Bilag 5 Lokaludvalgenes bemærkninger til Projektpakke 2020

Et udkast til skybrudsprojektpakke 2020 har været sendt i høring hos lokaludvalgene i perioden 8. juli - 6. september 2019. Udkastet, der blev sendt i høring, indeholdt fem projekter. Ét af skybrudsprojekterne – projektet på Tuborgvej – er ikke medtaget i den endelige projektpakke, idet der endnu ikke er fundet en løsning på, hvor vandet fra skybrudsprojektet skal ledes hen. Bemærkninger til dette projekt er derfor ikke medtaget i notatet. De øvrige fire projekter er medtaget i den endelige Projektpakke 2020.

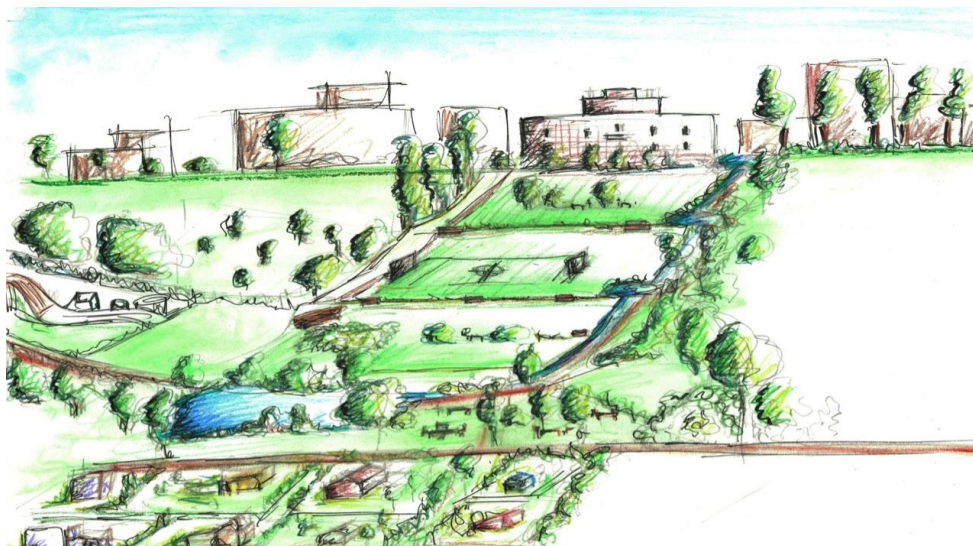
Lokaludvalget bemærker, at den forhøjede kantsten er markeret på det meste af Bispebjerg Bakke, dog ikke ud for hovedindgangen til hospitalet, hvilket vi mener er en fejl. Vandet bør i stedet ledes fra vejen til Lersøparken via to indgange: den ene som markeret med blå pil på kortet, samt en mindre skybrudsvej langs cykel/gangsti i venstre side af kortet over parken. Fodboldbanen er tit ret sumpet, og det vil ikke blive spor bedre, hvis den bliver benyttet som skybrudsvej. I stedet synes vi, at skybrudsvejen langs de to stier fortjener lidt ekstra eftertanke. Lokaludvalget er særligt optaget af, hvordan vandet håndteres videre frem i parken til søen som skal ligge nederst i parken. Håndteringen bør gøres så det skaber

Skybrudsprojektet på Bispebjerg Bakke er først nu blevet klar til igangsættelse, og koordinering med den gennemførte reovering var derfor ikke mulig. Det er dog kun den ene halvdel af Bispebjerg Bakke, hvor kantstenene er blevet hævet. Derfor kan der stadig opnås synergifordele på den anden halvdel af vejen, når skybrudsprojektet anlægges. Forvaltningen vil i dialog med lokaludvalget indarbejde lokaludvalgets forslag, i det omfang det er muligt alene for takstmidler og i øvrigt er foreneligt med byrumsforholdene og de vandtekniske muligheder.

(Skitse er udarbejdet af studerende fra KEA under ECOWEEK.)

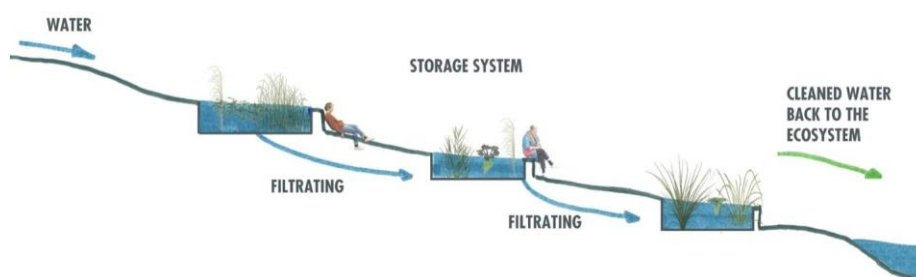
Hvis man øger kapaciteten af skybrudsvejen gennem parken, vil den også kunne håndtere vand fra selve hospitalet.

Vi foreslår derfor, at man terrasserer skybrudsvejen i parken ned langs de to cykelstier, hvor der eksempelvis kan plantes siv på terrasserne. Vand fra hospitalet kunne føres i en rende under Bispebjerg Bakke. En sådan fast etableret skybrudsvej vil både kunne præsentere sig smukt, når det regner, og når det ikke gør.
